RESPUESTAS A CONSULTAS Y OBSERVACIONES SOBRE LOS DOCUMENTOS DE SELECCIÓN CONVOCATORIA UPME STR 05-2025

SELECCIÓN DE UN INVERSIONISTA Y UN INTERVENTOR PARA EL DISEÑO, ADQUISICIÓN DE LOS SUMINISTROS, CONSTRUCCIÓN, OPERACIÓN Y MANTENIMIENTO DEL SEGUNDO CIRCUITO NUEVA MONTERÍA – RIO SINÚ 110 kV

RESPUESTAS A OBSERVACIONES PRESENTADAS MEDIANTE OFICIO CON RADICADO UPME 20261110017842.

“1- Se presenta la imagen 1 con las bahías futuras para la subestación.

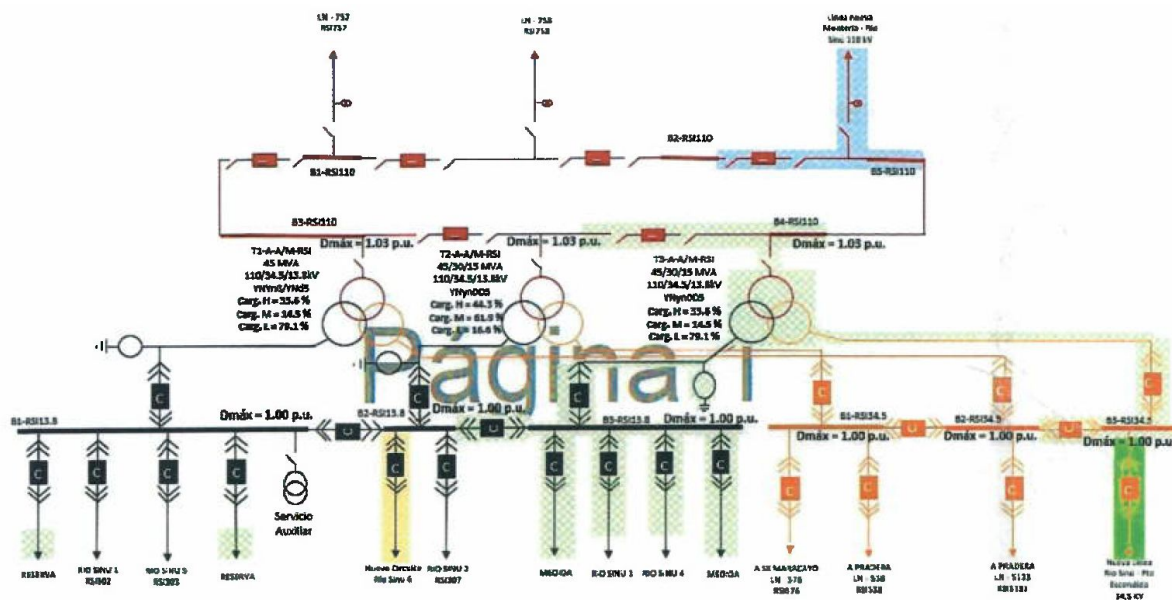
De acuerdo con el numeral 5.6.1 del Anexo No. 1, se solicita planos, diagramas de principio, esquemáticos y filosofía de protección y control actual de la subestación Río Sinú 110 kV, para verificar la disponibilidad de la integración de la nueva bahía a la protección diferencial de barra (si no hay espacio, se debe actualizar la protección), así mismo validar si la protección diferencial de barra actual tiene integrada la función falla interruptor. Adicional indicar el esquema de control de las bahías en la filosofía de una subestación anillo y que equipo se encarga de realizar el respaldo.

Se adjuntan los documentos "LN 757.zip" (ver anexo 3), "LN 758.zip" (ver anexo 4) y "TRAFO 1.zip" (Ver anexo 5), donde se encuentran los diagramas de protecciones y las lógicas con las que se cuenta."
